Groupe de travail de la sécurité passive

Genève, 13-16 décembre 2016

Rapport du Groupe de travail de la sécurité passive sur sa soixantième session

« 6.3.5.1 Prescriptions géométriques applicables à la jambe de force et au socle de la jambe de force

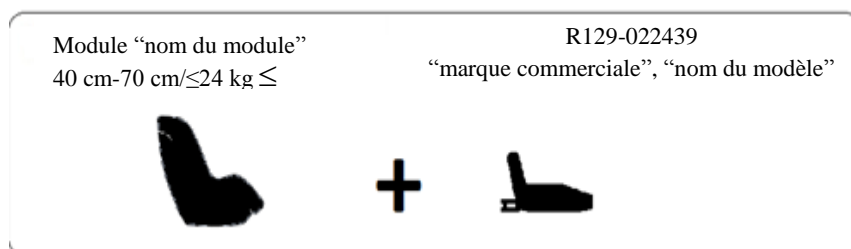
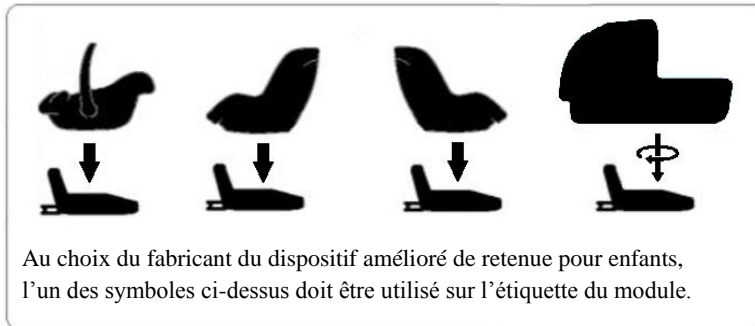
Paragraphe 6.3.5.1, modifier comme suit :

La jambe de force, y compris son attache au dispositif amélioré de retenue pour enfants, et le socle de la jambe de force doivent s'inscrire intégralement dans le volume imparti aux dimensions de la jambe de force (voir aussi les figures 1 et 2 de l'annexe 19 du présent Règlement), qui est défini comme suit :

- a) En largeur, par deux plans parallèles au plan X'-Z', séparés de 200 mm et centrés sur l'origine ; et
- b) En longueur, par deux plans parallèles au plan Z'-Y', respectivement à 585 mm et 695 mm vers l'avant, par rapport à l'origine située le long de l'axe des X' ; et
- c) En hauteur, par un plan parallèle au plan X'-Y', situé à 70 mm au-dessus de l'origine et mesuré perpendiculairement au plan X'-Y'. Les parties rigides, non réglables de la jambe de force ne dépassent pas un plan parallèle au plan X'-Y', situé à 285 mm au-dessous de l'origine et perpendiculaire au plan X'-Y'.

La jambe de force peut excéder par ses dimensions le volume qui lui est imparti, à condition qu'elle ne dépasse pas le volume du dispositif de retenue pour enfants applicable. ».

Paragraphe 6.3.5.1, modifier comme suit :

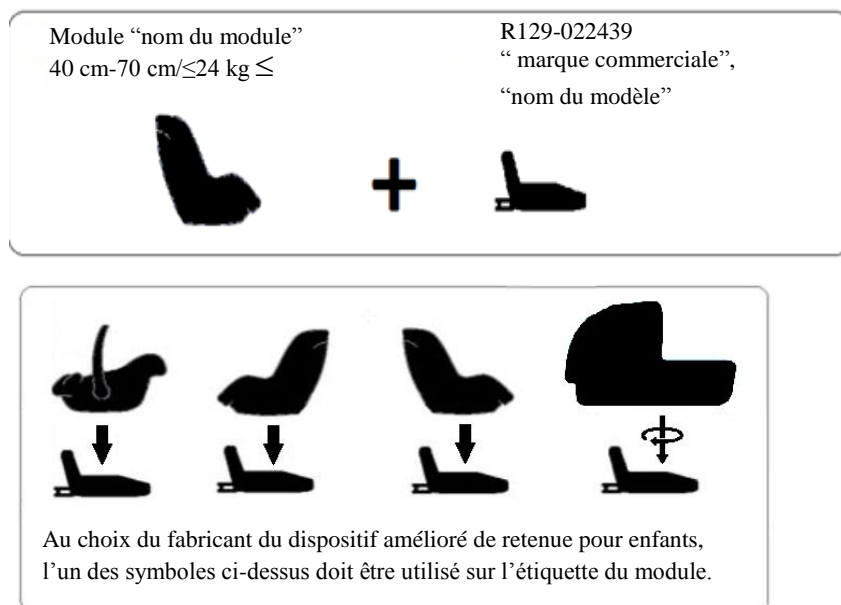
force (voir aussi les figures 1 et 2 de l'annexe 19 du présent Règlement), qui est défini comme suit :

- En largeur, par deux plans parallèles au plan X'-Z', séparés de 200 mm et centrés sur l'origine ;
- En longueur, par deux plans parallèles au plan Z'-Y', respectivement à 585 mm et 695 mm vers l'avant, par rapport à l'origine située le long de l'axe des X' ;
- En hauteur, par un plan parallèle au plan X'-Y', situé à 70 mm au-dessus de l'origine et mesuré perpendiculairement au plan X'-Y'. Les parties rigides non réglables de la jambe de force ne dépassent pas un plan parallèle au plan X'-Y', situé à 285 mm au-dessous de l'origine et perpendiculaire au plan X'-Y'.

La jambe de force peut excéder par ses dimensions le volume qui lui est imparti, à condition qu'elle ne dépasse pas le volume du dispositif de retenue pour enfants applicable. ».
